Chốt Rev C — quyết định và hệ quả

Bộ hồ sơ: Hộp Mahjong 152 quân, BURLORA · Đơn vị: mm
Nguồn số: tools/box_spec.py

Tài liệu này ghi lại các quyết định chốt trong phiên làm việc 29-08-2026, và — quan trọng hơn — **những chỗ các tài liệu trước đó sai hoặc đã hết hiệu lực**. Đọc nó trước khi đọc bốn tài liệu cũ.

HÌNH 12a — Tổng thể, nắp đóng

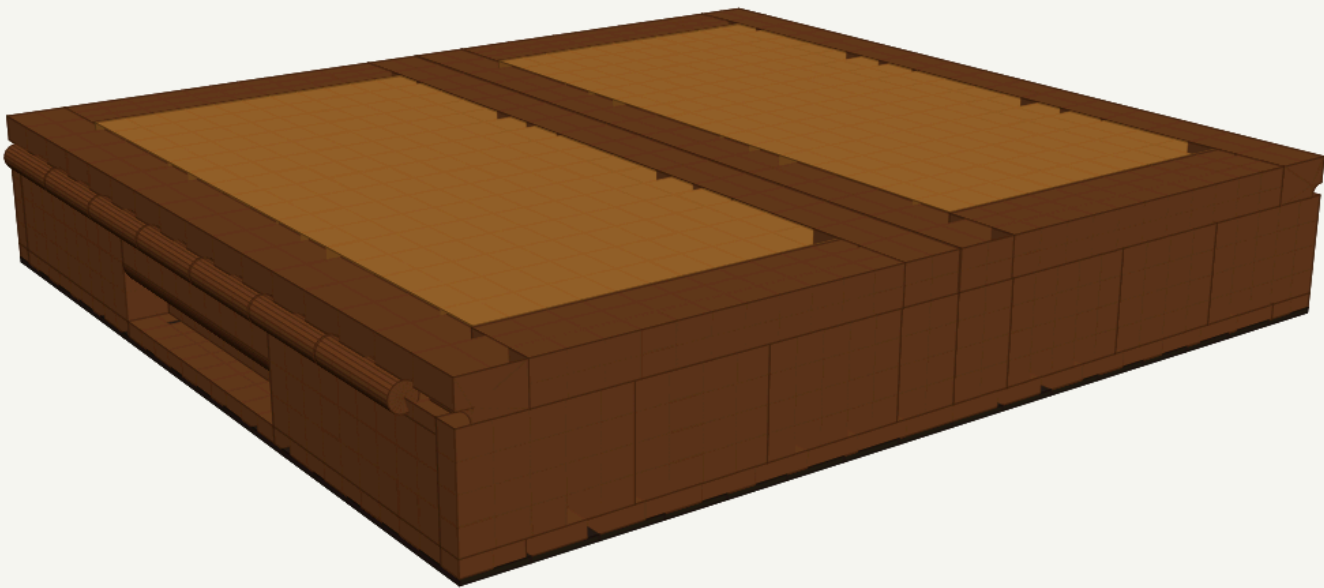
388.2 × 350 × 62 mm · 6.45 kg. Bản lề mặt mỏng gỗ Ø10.2, trục trên arris, nhô ra 5.1 mm mỗi bên — không hạ bậc, không một chi tiết kim loại. Hốc âm hai tay khe hở 22.6 × sâu 16. Tấm Nu ngang bằng mặt khung.

Hai yêu cầu "trần dốc 10°, bo mép" trước đây **chỉ nằm trong lời văn** của `handle_option_c.py`, không có trong `box_spec.py` và không có trong mô hình 3D. Đó chính là chỗ nhìn vào HÌNH 12a thấy hốc âm bị trống. Nay cả hai là kích thước thật, có tự kiểm, và vẽ ra ở **HÌNH 14** và **HÌNH 12f**.

HÌNH 12b — Nắp mở 180°

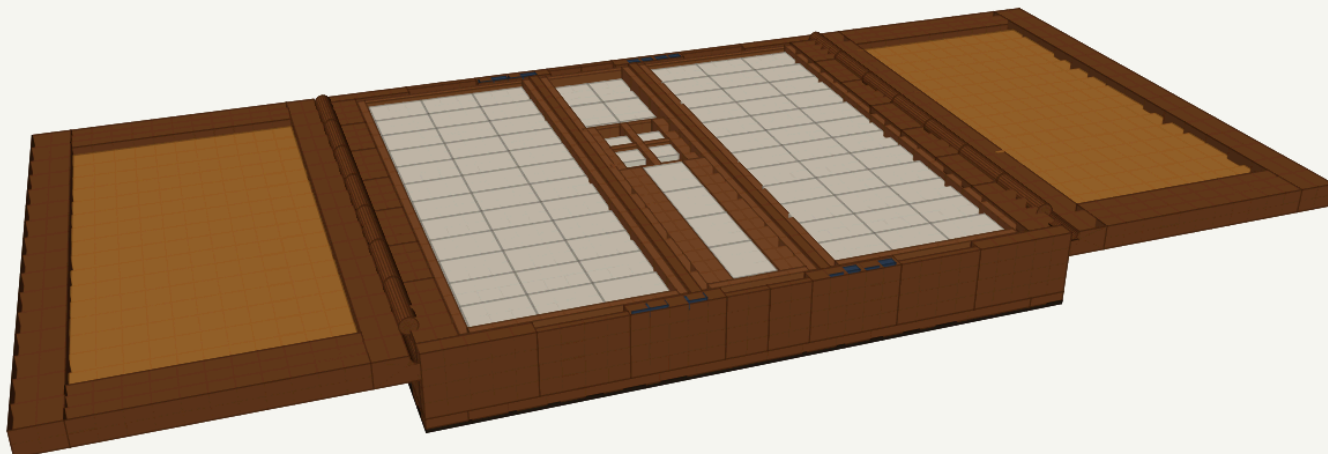
Đường kính ống hết bị bề dày nắp ép, và được định lại theo **độ bền thành gỗ quanh lỗ chốt**: Ø12,2 = chốt gỗ Ø6 + thành 3,0 mỗi bên. Mạnh hơn 1,23 lần. Kèm theo: mặt chặn 180° trở thành **tự nhiên** (mặt cạnh nắp áp vào mặt thân, 3 335 mm², hệ số 29× dưới người tỳ 5 kg) thay cho mặt phay 10× trong lòng mỏng, và cánh mở nằm **phẳng bằng vành thân** thay vì cao hơn 15 mm.

Hai cánh nằm ngang, mặt trên phẳng đúng cao độ vành thân Z47, vưon ra 189 mm mỗi bên. Lồng lõm của khung nắp chính là khay bỏ bài.
